DETERMINAZIONE DEL DIRIGENTE SERVIZIO VIA/VINCA 13 settembre 2024, n. 436

**ID VIA 782-D.Lgs. n. 152/2006 e smi, L. 241/1990 e smi e L.R. n. 26/2022 - Verifica di ottemperanza ex art. 28 del D.Lgs. n. 152/2006 e ss.m.ii. della documentazione tecnica richiesta nel “Quadro delle Condizioni Ambientali” allegato alla Determinazione Dirigenziale n. 94 del 23.03.2022 del Servizio VIA/VInCA della Regione Puglia relativa al procedimento di “Verifica di assoggettabilità a VIA ex art. 29 co. 3 del d.lgs. n. 152/2006 e smi per la cava di calcare sita in loc. “San Giuseppe” nel Comune di Galatina (Le), Foglio 73 p.lle n. 36-37-38-40-41-42-48-49-50-162 (ex 37p) autorizzata con Decreto dell’Assessore I.C.A. n° 21 del 12.04.1999 ex decreto 38/MIN/90, poi prorogato con Determina n° 40 del 10.04.2007 e D.D. n. 213 del 10.06.2015”.** “Quadro della verifica di ottemperanza alle prescrizioni impartite con D.D. n. 94 del 23.03.2022” di cui alla Determina Dirigenziale n. 27 del 24.01.2024 del Servizio VIA/VInCA della Regione Puglia Ditta: **PIETRO DE PASCALIS** sede legale Galatina (Le) - Viale Paesi Bassi, 15.

**Oggetto: ID VIA 782 - Procedimento di Verifica di Ottemperanza ex art. 28 del D.Lgs. n. 1

**Fig 3 Tav. 5.03 Piano di recupero – cronoprogramma degli interventi previsti. Raffronto tra l’elaborato esaminato nella VdO di cui alla nota prot. AOO\_145/9939 del 29/11/2023 (a sx) e l’elaborato aggiornato marzo 2024 (a dx)**

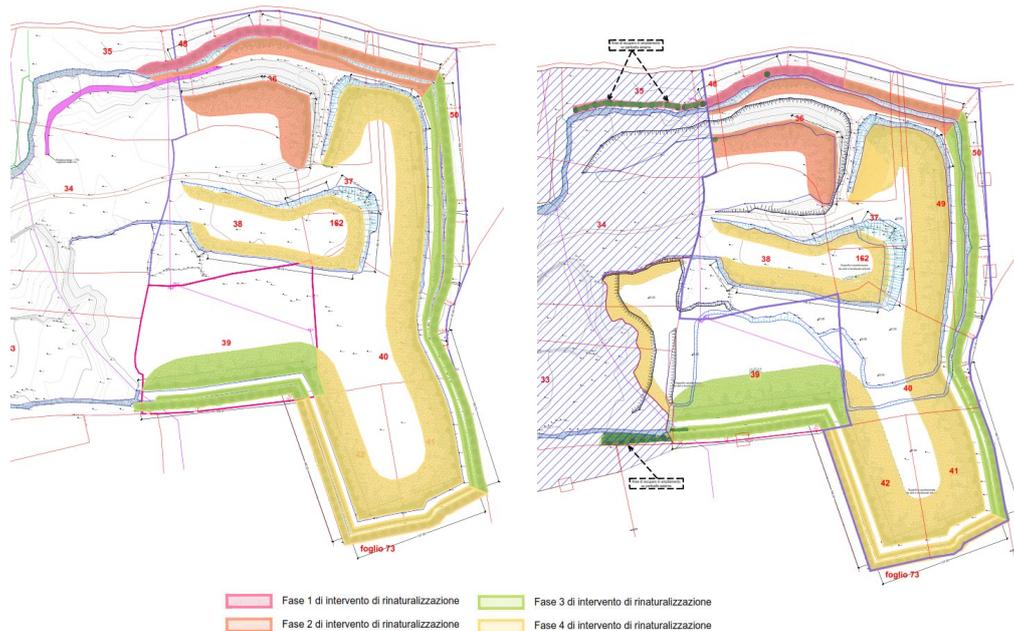
Con riguardo all’osservazione 3) nella NOTA INTEGRATIVA si attesta che:

*“Con riferimento alla tav. TP05.3, relativa al piano di recupero, si osserva in questa sede che la fase 1 indicata sulla tavola sarà avviata immediatamente dopo l’approvazione. Sarà avviata immediatamente anche la piantumazione lungo il perimetro della cava e la stessa proseguirà progressivamente tenendo conto delle aree che non risulteranno più necessarie per il deposito del terreno vegetale. Nella tav. TP05.3 - Piano di recupero – Cronoprogramma degli interventi previsti – si riporta il cronoprogramma degli interventi di ripristino ambientale, esplicitando la fase di coltivazione della cava e le particelle interessate. Per ogni fase sono descritti gli interventi previsti. Si pone in risalto che non si possono stabilire i tempi specifici in cui collocare ogni fase perché il processo di coltivazione è legato al mercato e alle specifiche esigenze produttive. Il cronoprogramma proposto si ritiene riporti però in maniera univoca la sequenza temporale di recupero e la puntuale indicazione delle particelle interessate. D’altronde si fa riferimento anche al piano di coltivazione proposto nelle altre tavole per una lettura integrata del processo produttivo.*

Tenuto conto delle suddette precisazioni ed esaminato l’elaborato aggiornato *Tav. 5.03 Piano di recupero – cronoprogramma degli interventi previsti* (marzo 2024) (cfr. Fig. 1) si ritiene soddisfatta la condizione di cui alla nota prot. AOO\_145/9939 del 29/11/2023 che richiede di non procrastinare il recupero ambientale e paesaggistico del giacimento compatibilmente con le attività di coltivazione.
